改善箇所説明図

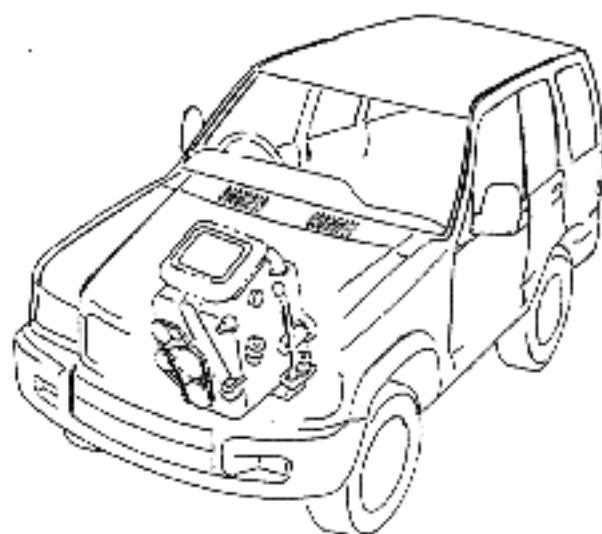
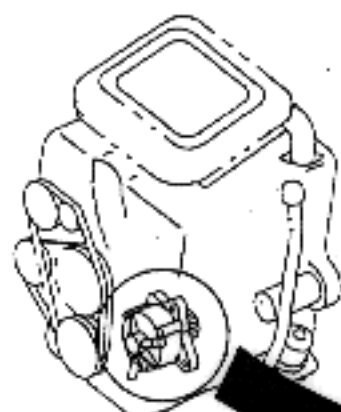
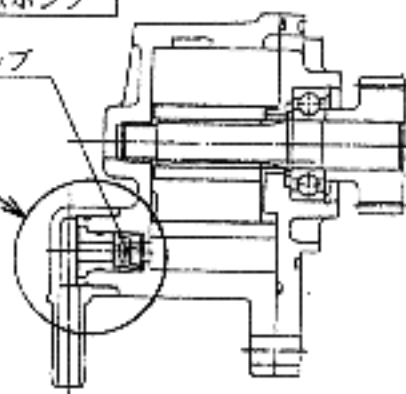
基準不適合発生箇所

ブレーキ倍力装置のバキュームポンプにおいて、バルブスプリングシートの組付けに不適切なものがあり、そのままの状態で使用が続けると、原動機停止時の空気の逆流により、当該バルブスプリングシートがずれて、最悪の場合、バルブが作動しなくなり、ブレーキペダルの踏力が通常より重くなる。

吸入口形状変更（長穴→丸穴）

改善の内容

全車両、当該バキュームポンプを対策品と交換する。
